Mission régionale d'autorité environnementale

**Avis sur un projet d'installation de la centrale
photovoltaïque flottante Saint Eloi
à Romilly-sur-Seine (10)
porté par la société NEOEN**

n°MRAe 2024APGE53

Nom du pétitionnaire	NEOEN
Commune	Romilly-sur-Seine
Département	Aube (10)
Objet de la demande	Demande de permis de construire une centrale photovoltaïque flottante.
Date de saisine de l'Autorité environnementale :	22/03/24

Figure 3: Plan de masse du projet

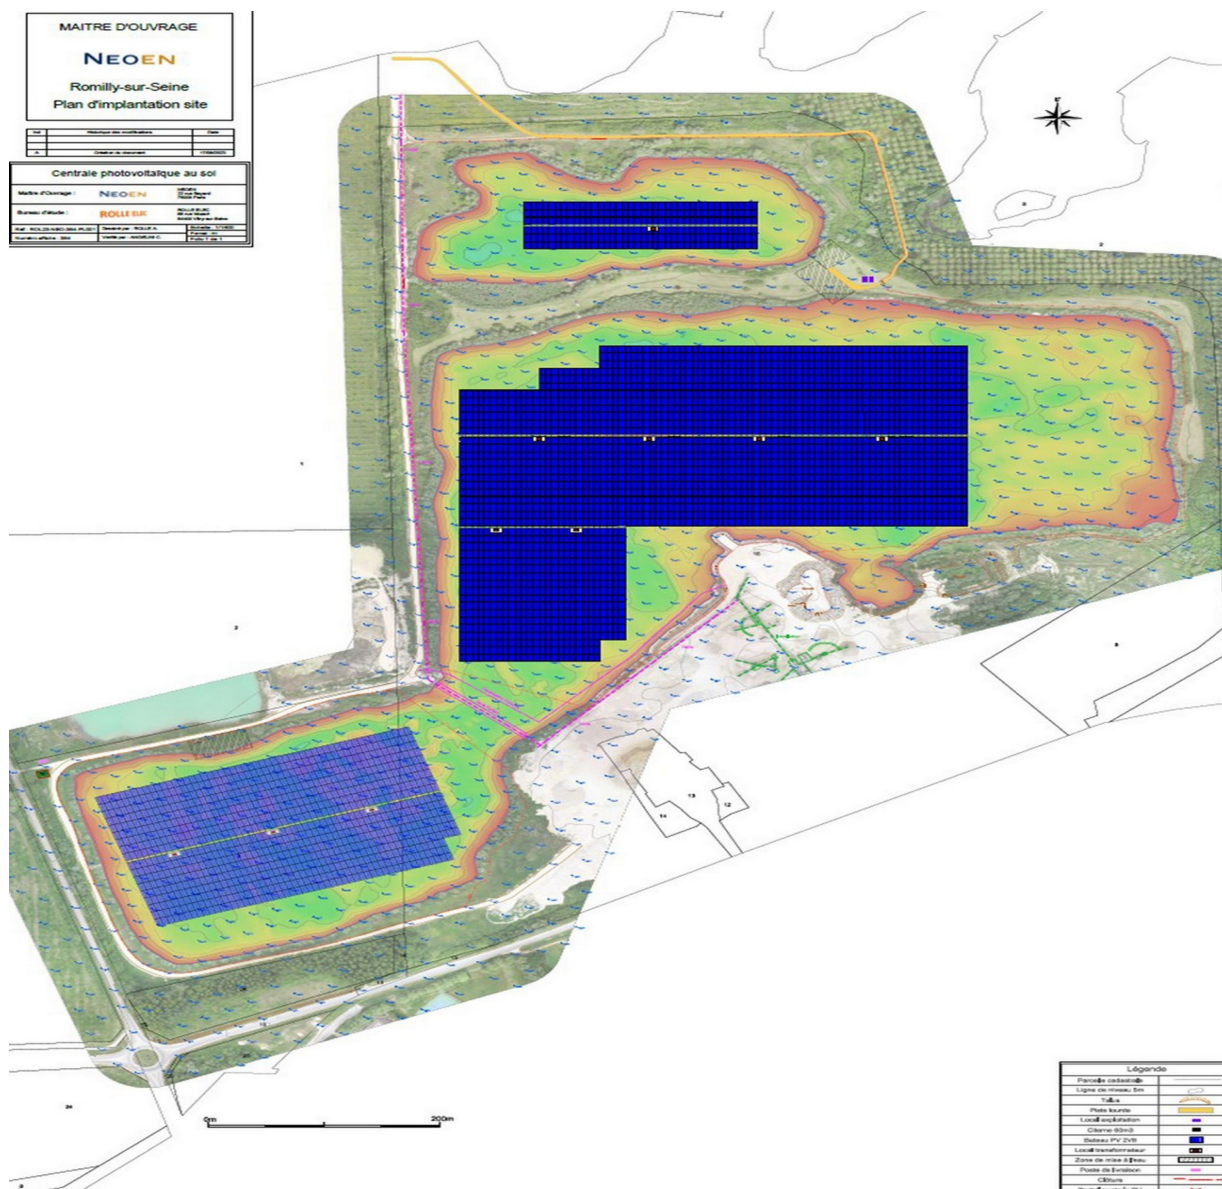
L'Ae observe qu'il serait utile d'apporter des précisions sur les effets négatifs comme positifs des 2 options possibles du système d'ancrage au fond du plan d'eau (ancrage en vis ou l'ancrage par corps mort) de la partie flottante du parc, pour en déduire celle qui présente le moindre impact pour l'environnement, dont la qualité de l'eau (voir aussi partie 2.4 sur le risque d'inondation).

L'Ae recommande de préciser les impacts environnementaux des 2 options possibles du système d'ancrage et justifier le ou les choix retenus.

Mesures d'évitement prévues (voire figure 3) :

- concernant le plan d'eau nord (4ha) :
 - les panneaux solaires flottants seront fixés à une distance minimale de 20 mètres des berges. Il est également prévu une protection intégrale des hauts fonds et de leur cortège d'espèces en y évitant l'ancrage des tables photovoltaïques ;

- il est prévu de décaler les panneaux vers l'est pour conserver l'intérêt et l'attractivité des anses²⁰ ouest d'un seul tenant ;
 - la Saulaie située sur la berge ouest sera évitée et protégée ;

- les panneaux solaires flottants seront fixés à une distance minimale de 40 mètres depuis les berges sud qui sont une zone de fréquentation plus régulière des oiseaux ;

- plan d'eau central (30 ha) :
 - préservation d'une zone de quiétude de 4,5 ha à l'est favorable aux oiseaux d'eau ;
 - à l'ouest : les panneaux solaires flottants seront fixés à une distance minimale de 20 mètres des berges ;

- au nord : les panneaux solaires flottants seront fixés à distance minimale de 40 mètres des berges pour conserver un corridor aquatique favorable à l'avifaune (Grèbes, Foulques) dans la continuité de la zone de quiétude .

Tout d'abord, en complément des mesures proposées dans le dossier, il est regrettable que l'évitement complet du plan d'eau nord n'ait pas été étudié, au regard de sa faible superficie (et donc sa faible contribution à la puissance totale du projet) et des enjeux floristiques et faunistiques qu'il concentre.

- ***l'évitement complet du plan d'eau nord au regard de sa faible superficie, et des enjeux floristiques et faunistiques qu'il concentre ;***
- ***de mettre en place des opérations spécifiques de lutte et de maîtrise du développement des espèces invasives, des mesures de suivi, et de les présenter dans le dossier ;***
- ***la création d'îlots entre les panneaux flottants et la zone de quiétude de l'étang central en compensation de la disparition de l'îlot central ;***
- ***que l'interdiction d'accès au plan d'eau, berges comprises, du 15 septembre au 15 mars fasse l'objet d'une prescription dans le permis de construire .***

Figure 5: Identification des habitats et des enjeux écologiques

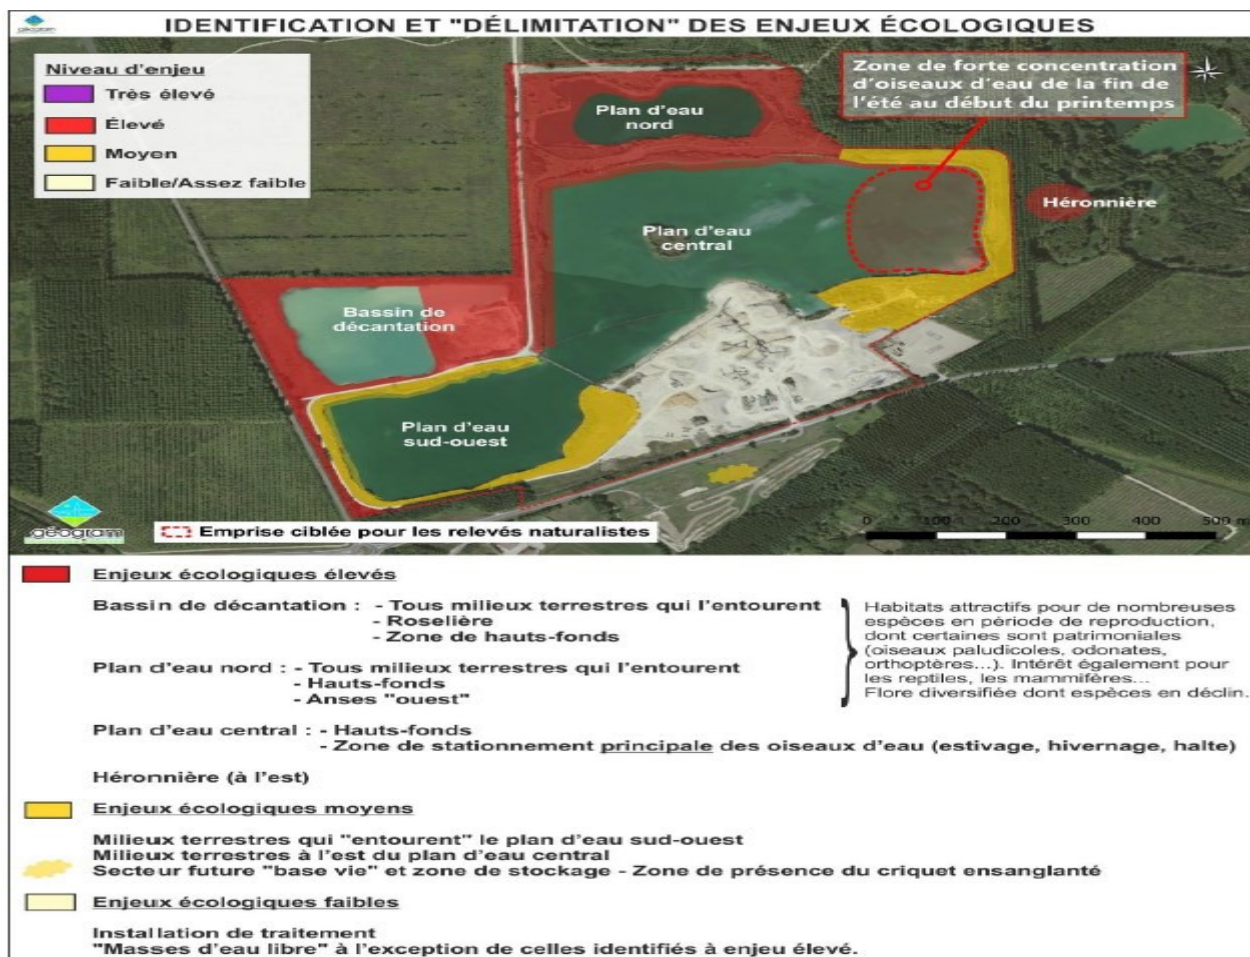
L'Ae note positivement que la définition du projet est globalement cohérente avec les enjeux identifiés. L'évitement du bassin de décantation à l'ouest, qui est le milieu le plus riche, l'ancrage des panneaux solaires au fond des plans d'eau et non en berges (pour éviter les hauts fonds), la préservation d'une zone de quiétude à l'est du bassin central et le recul de 20 à 40 mètres des berges sont autant de mesures de nature à limiter la dégradation des milieux naturels et à éviter tout impact du projet sur les espèces protégées.
